**Presentazione di osservazioni relative alla procedura di:**

**Progetto di Fattibilità Tecnico Economica della velocizzazione della linea ferroviaria Roma – Pescara:  
lotto 1 raddoppio della tratta Interporto d’Abruzzo - Manoppello.**

**CODICE PROCEDURA (ID\_VIP/ID\_MATTM): 7941**

Figura 4 – sezione di Via Staccioli (documento A9600R29RHN000001B, pag. 57)

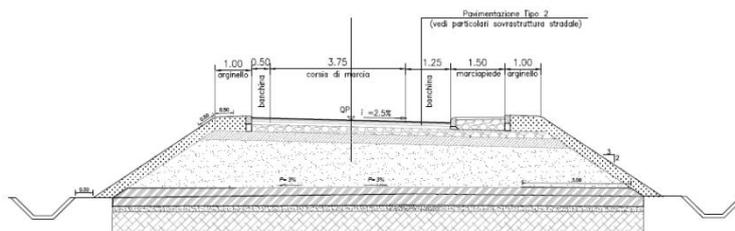
In primis bisogna evidenziare che questa strada non ha le dimensioni necessarie per ricevere il flusso di traffico in entrata al centro abitato, né il PFTE prevede un allargamento della carreggiata, visto che non sono previsti espropri di proprietà laterali e demolizioni di recinti ivi insistenti.

La strada non rispetta i requisiti minimi fissati dal D.M. 05/11/2001. In base alla norma, infatti, una strada di Cat. F urbana a senso unico dovrebbe avere una larghezza complessiva della corsia e della banchina non inferiore a mt, 5,50<sup>1</sup> e larghezza del marciapiede di almeno mt. 1,50<sup>2</sup>.

Come si evince dalla tabella che segue, c'è una discrepanza in difetto di **quasi 1 metro** tra quanto riportato in progetto e lo stato di fatto.

DM 05/11/2001 (mt.)	PFTE (mt.)	STATO DI FATTO (mt.)
<b>Corsia+banchine</b>	5,50	5,50	4,84
<b>Marciapiede destro</b>	1,50	1,50	1,21
<b>Larghezza complessiva</b>	<b>7,00</b>	<b>7,00</b>	<b>6,05</b>

Figura 6 - rilievi stato di fatto di Via Staccioli

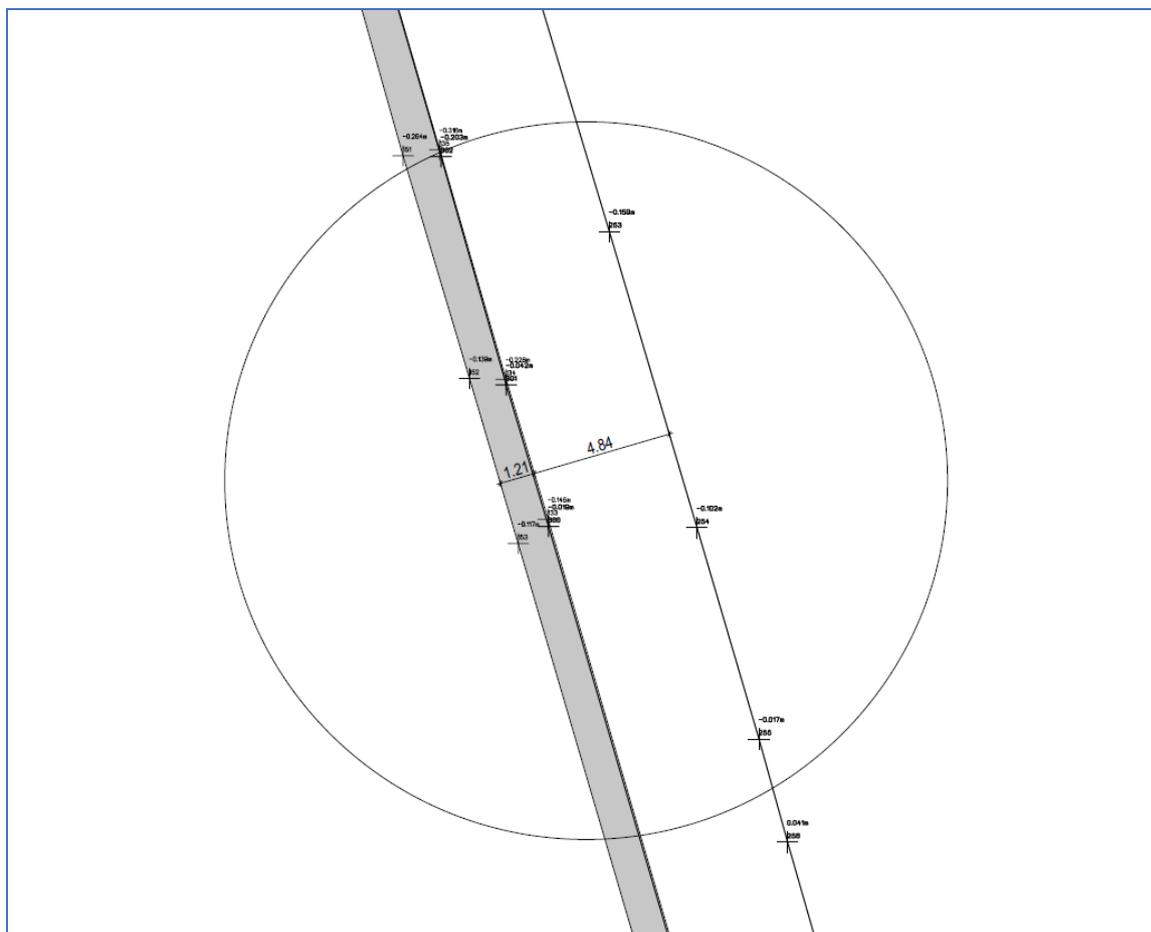
Dai rilievi effettuati dal Comune di Manoppello in occasione del rifacimento del marciapiede, si evince, invece, che la larghezza complessiva della corsia e della banchina della strada è di mt. 4,84, mentre il marciapiede ha una larghezza di mt. 1,21.

Figura 8 - Assi di intervento NV06

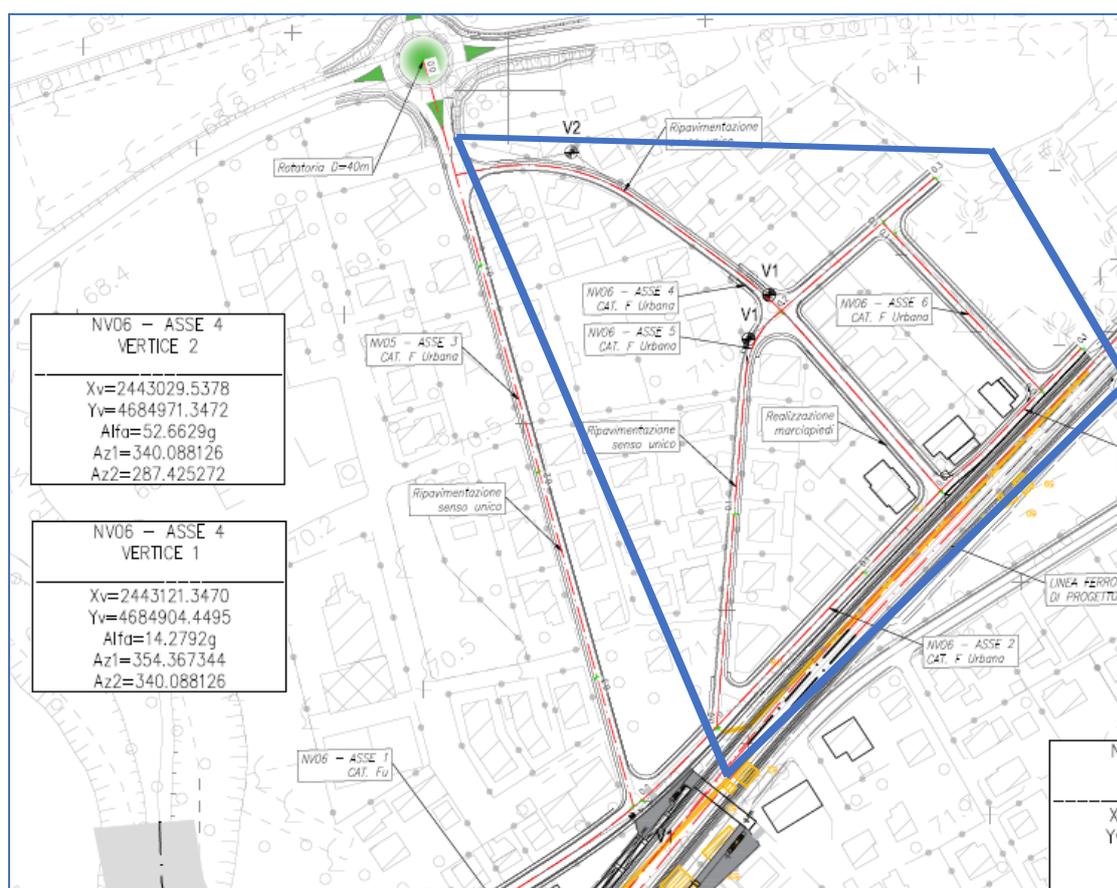
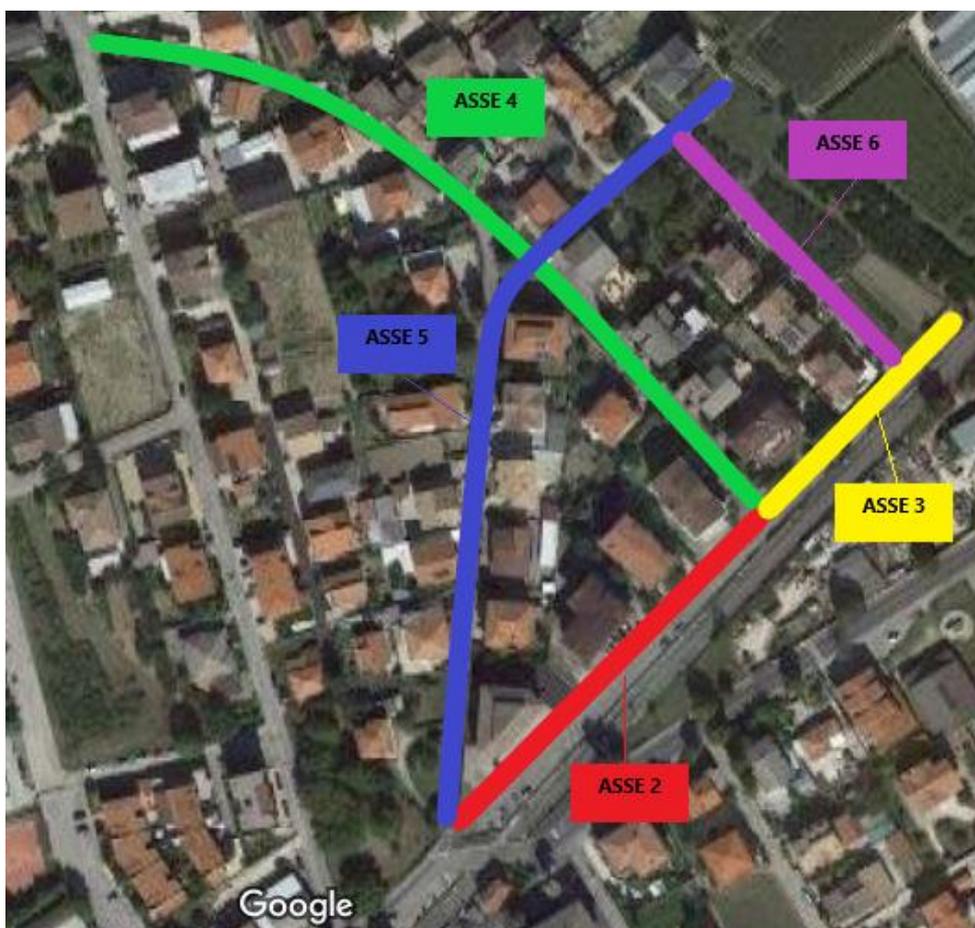
Per **l'Asse 4** (Via Barbanera-Via Verdi) valgono le stesse criticità già rilevate per NV05.

Infatti, se con la soppressione del passaggio a livello PL01, Via Staccioli rappresenterà la principale via di accesso al centro abitato di Manoppello Scalo, l'asse stradale Via Verdi-Via Barbanera (Asse 4) rappresenterà la principale via di uscita dall'abitato.

Questa strada, di dimensioni regolamentari nel primo tratto (Via Verdi), diventa poi un imbuto a senso unico quando si ricongiunge a Via Barbanera, che è inadatta a ricevere il flusso di traffico in uscita dal centro abitato. Quest'ultimo tratto di strada non rispetta i requisiti minimi fissati dal D.M. 05/11/2001<sup>3</sup>.

Figura 12 - sezione tipo per asse oggetto di sola ripavimentazione, a senso unico, con corsia da 3,75 m e banchine laterali

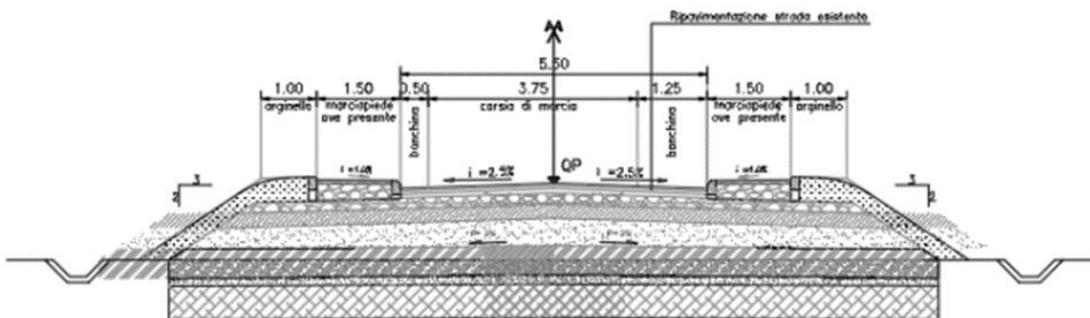
Come mostrato in **Figura 12**, la strada si presenta invece priva di marciapiedi e banchine laterali ed è delimitata a destra e a sinistra da recinzioni private, spesso in muratura. La distanza da una recinzione all'altra raggiunge appena mt. 4,60.

Prevedendo un passaggio pedonale di mt. 1,50 (si rammenta che nelle strade locali urbane il transito dei pedoni NON E' AMMESSO in piattaforma<sup>4</sup>) rimarranno per la corsia e la banchina appena mt. 3,10 ben al di sotto della larghezza minima consentita per una strada urbana di cat. F a senso unico (mt. 5,50).

Figura 19 - sezione del sottopasso di Via XX Settembre (IA9600R29PZSI0200002A)

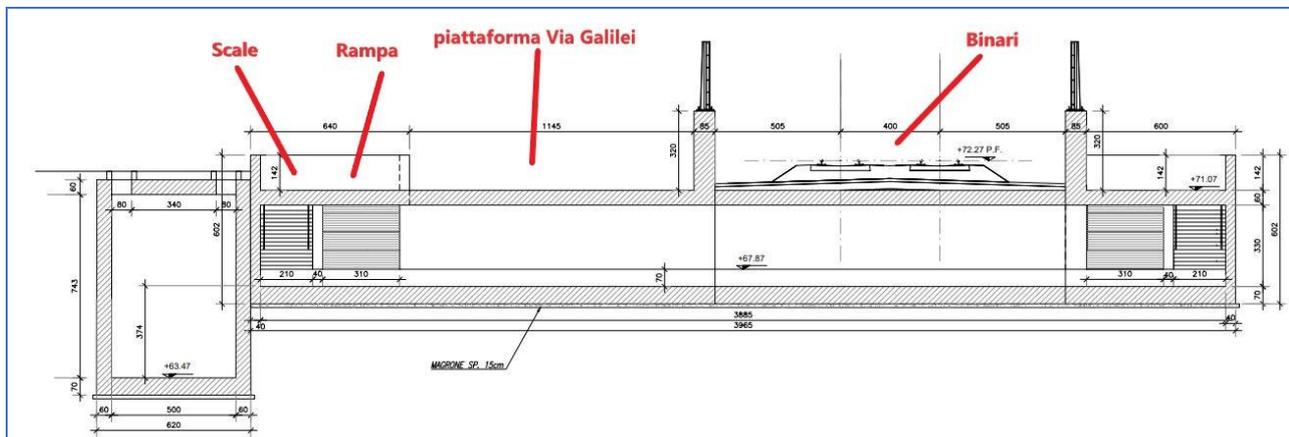
Si rileva, inoltre, che la realizzazione della rampa (scoperta) di accesso al sottopasso pedonale di Via Galilei, impedirà l’accesso in Via Leonardo Da Vinci (traversa di Via Galilei) che diventerà quindi una strada senza uscita, con l’unico accesso in Via Marconi.

Pertanto, i residenti di Via Leonardo Da Vinci, non potranno più raggiungere Via Galilei né a piedi né in macchina.

Figura 23 - sezione tipo per asse con corsia da mt. 3m50 e banchine laterali da mt. 0,50

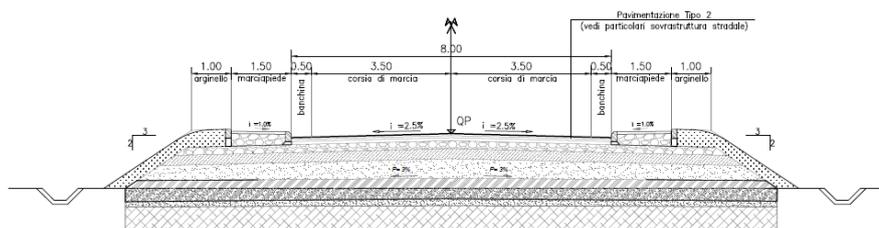
Si segnala, inoltre che, con la soppressione del passaggio al livello PL01, l'Asse 1 rappresenta l'unica strada percorribile dai mezzi pesanti provenienti dagli stabilimenti siti nel versante sud di Manoppello Scalo (ad es. stabilimento Dayco).

L'elevata pendenza del cavalcaferrovia e l'intersezione a T con Via D'Annunzio renderanno sicuramente disagiata il transito di detti veicoli sull'asse viario ed in particolar modo le manovre di immissione e di uscita da e su Via D'Annunzio.

Figura 26 - Planimetria degli espropri

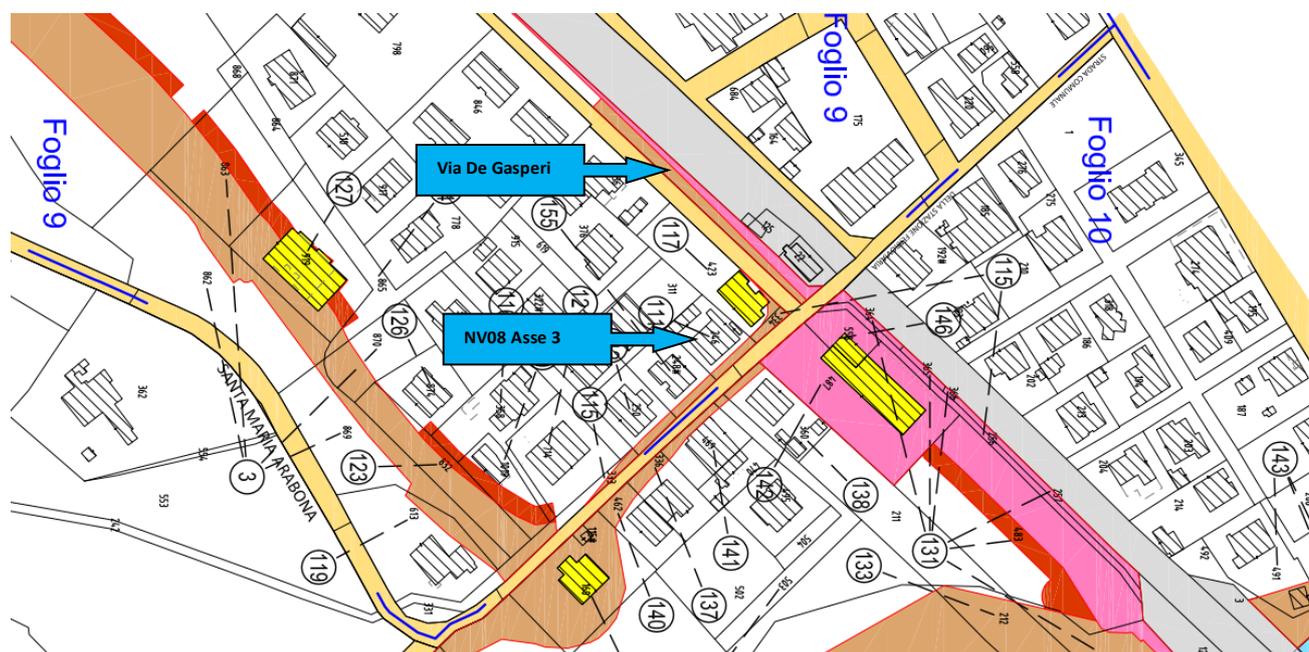
Si segnala, infine, che dalle planimetrie sembrerebbe interessata dai lavori anche Via De Gasperi, tant'è che è prevista anche la demolizione dell'edificio posto all'intersezione tra Via Amendola e la stessa Via De Gasperi, ma questa strada non è ricompresa tra quelle oggetto di adeguamento.
